**NÁMITKA VLASTNÍKA NEMOVITOSTI
KE KONCEPTU ÚZEMNÍHO PLÁNU STATUTÁRNÍHO MĚSTA
OLOMOUC**

Výstavba a rozšíření dopravní komunikace na ulici Václava III. a mostu přes přilehlou řeku Moravu. Kód DS-20

Kód DS-20 / Propojení ulice Dobrovského a tzv. Severního spoje (přeložky silnice II/448) u ulice Sokolovské včetně připojení ulic Dlouhé a Václava III., včetně křižovatek s Dobrovského tř., ul. Dlouhou, DS-06 a DS-21.

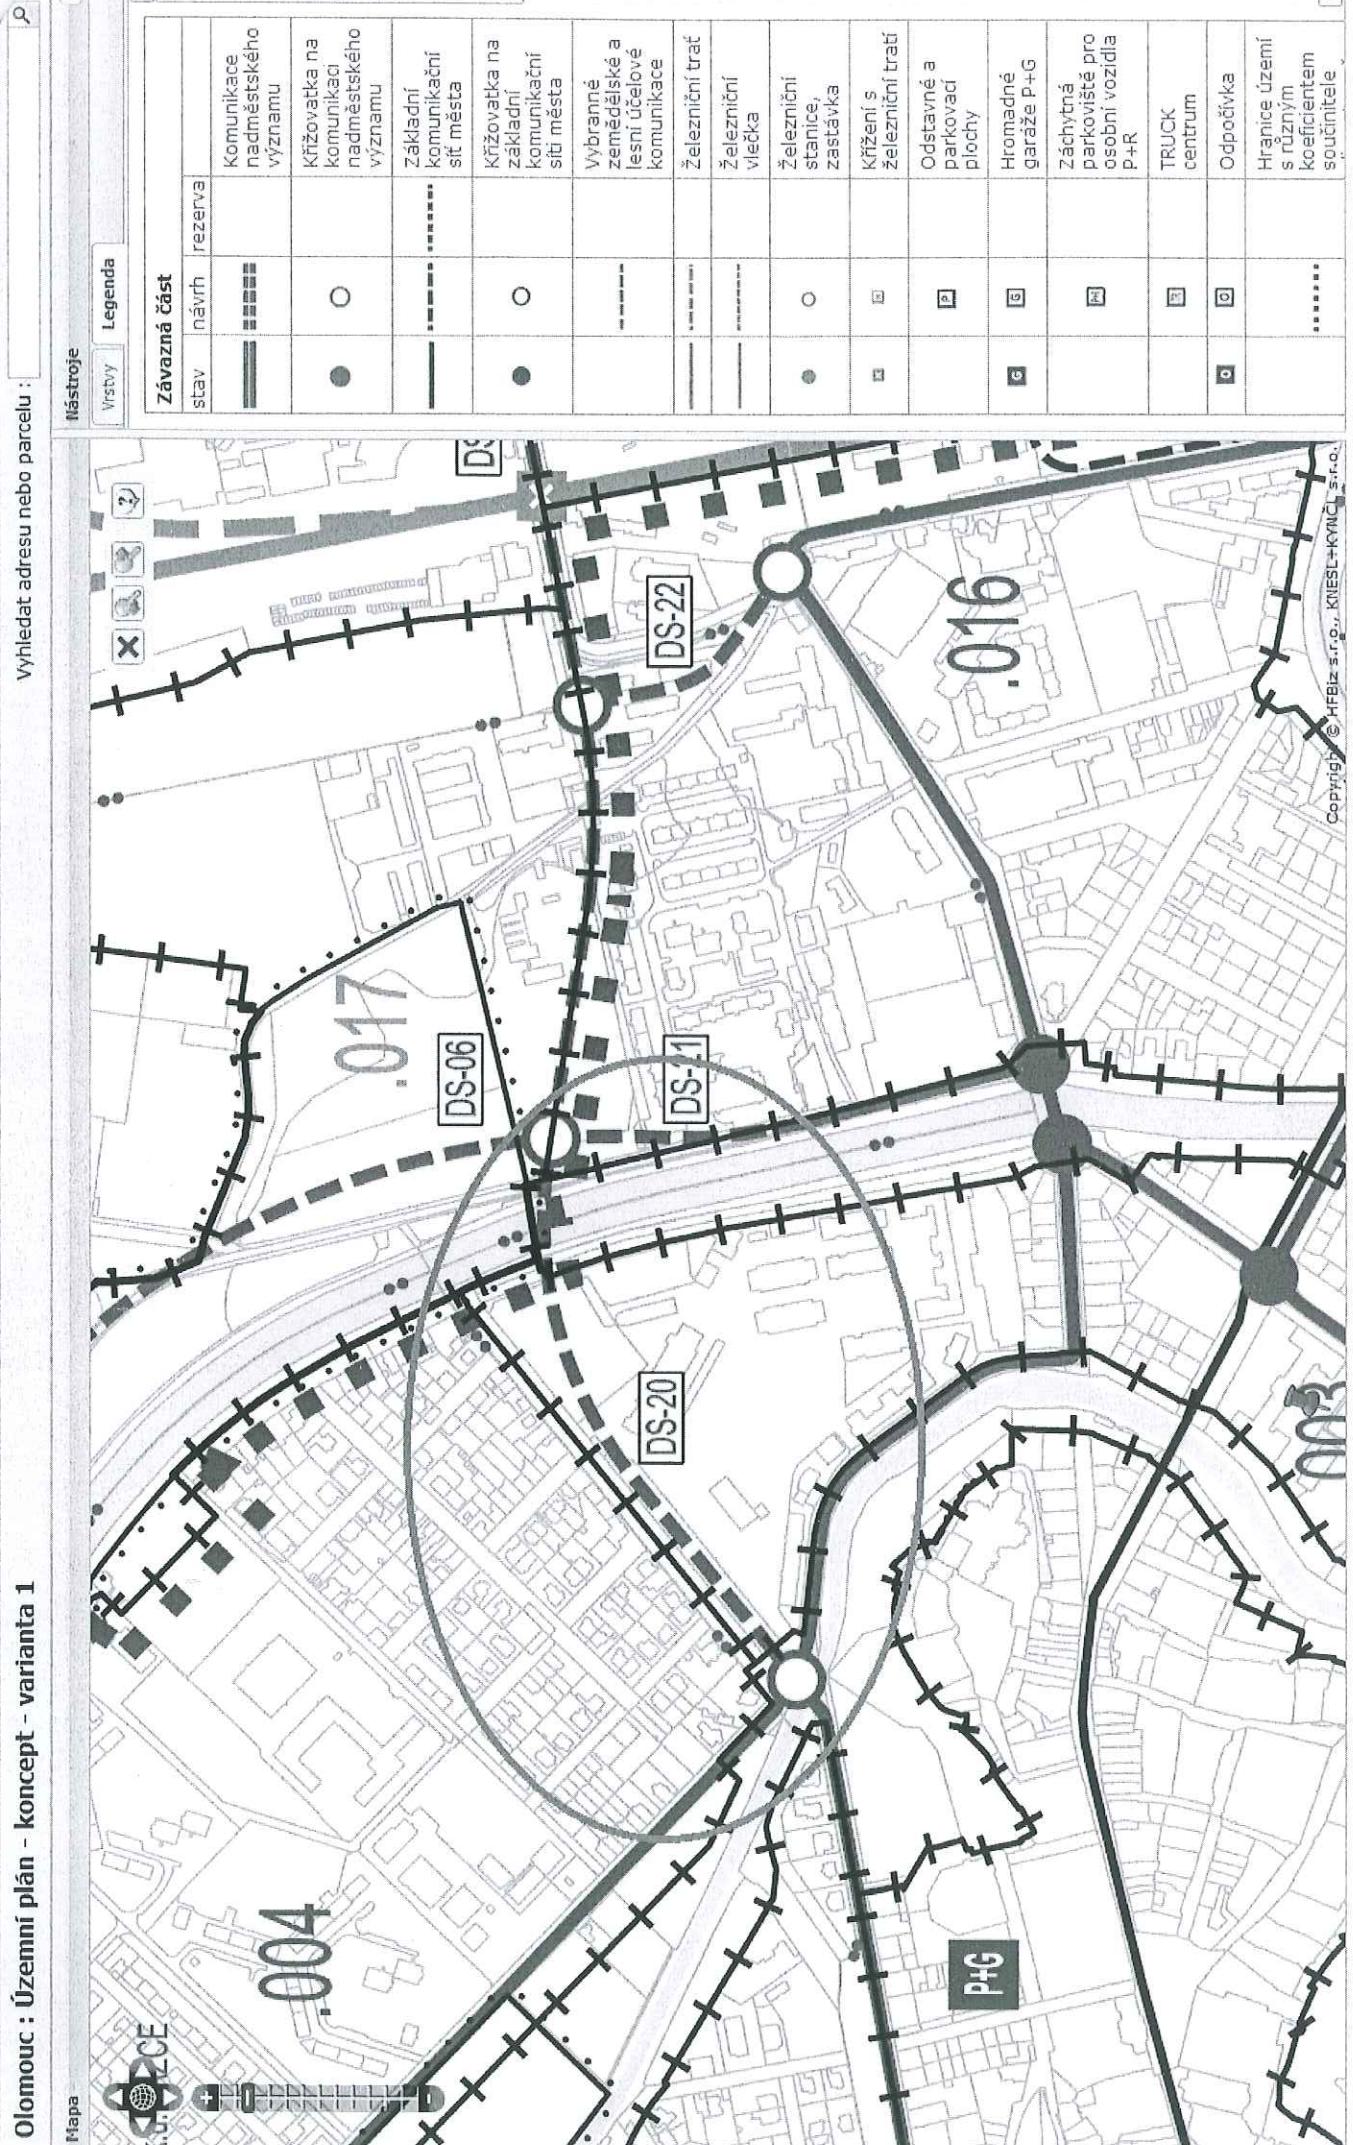
1. Zpracování konceptu je v části navržené komunikace DS-20 nekonkrétní, neúplné a nepodložené vyhodnocením jejího vlivu na kvalitu života obyvatel přilehlých území:

- nekonkrétnost spočívá ve vágní definici trasy (dvouproudá, čtyřproudá ?)
 - neúplnost v nedostatečném řešení jejího napojení na stávající komukační systém („zdvojení“ navrhované komunikace a současné Václava III., nedefinované řešení křížovatky DS-20 a Dlouhé, Dobrovského, Václava III. a dále DS-20 a ulice Sokolovské), řešení křížení s ulicí Na Letné

- navržená trasa je vedena v těsné blízkosti vilové čtvrti Stará Letná a jejím dopadem by bylo zhoršení životních podmínek, zvýšení prašnosti, hlučnosti a emisí na celou tu lokalitu, v níž je umístěna základní škola, pro všechny obyvatele této čtvrti

2. V konceptu územního plánu je navržena výstavba nového silničního mostu přes řeku Moravu (cca 800 metrů proti proudu od stávajícího mostu „U Bristolu“), aniž by návrh zohlednil:

- významnou kvalitu prostředí, kterým je panoráma výhledu na Hradisko z této lokality, jež by byla realizací mostu, vzhledem k jeho výškovému řešení zničena

- v případě povodní a zalití záplavového území by navržená komunikace byla překážkou odtoku vody z oblasti Stará Letná.
3. Navrhujeme, aby tato komunikace navazovala na ulici Dobrovského a v jejím směru pokračovala přes řeku Moravu, případně byla vedena obloukem v přiměřené vzdálenosti a za pásem zeleně v prostoru za zadními trakty obytných domů na ulici Komenského a svedena na most „U Bristolu“, s jehož rekonstrukcí se počítá v rámci protipovodňových úprav a jehož rekonstrukce by měla odpovídat napojení této komunikace. Tím by odpadl i efekt „dvou mostů“ a zničení panoramatu Hradiska.

- aby dopady návržené komunikace DS-20 v úseku mezi ulicemi Dobrovského a Sokolovskou byly prověřeny z hlediska vlivu na obyvatele čtvrti Stará Letná (hluk, emise), ekonomické dopady (předpokládaná intenzita dopravy a náročnost nezbytných protihlukových opatření, včetně návazných protipovodňových opatření), dopady na památkově chráněné objekty (Hradisko, objekty na Václavském vrchu) a výsledky těchto prověření (příslušné studie) byly zveřejněny ještě v rámci dalšího projednání územního plánu tak, aby v pří jeho dalším projednávání bylo možno podat námitky (připomínky) ke konkrétním návrhům.

- aby propojení ulice Dobrovského a Sokolovského respektovalo stávající obytnou zónu Stará Letná a tato komunikace byla posunuta hlouběji do přilehlého nyní vojenského prostoru.

- aby vedení této komunikace a její oddělení od stávajících obytných zón bylo řešeno v návaznosti na provedenou studii vlivu na životní prostředí.
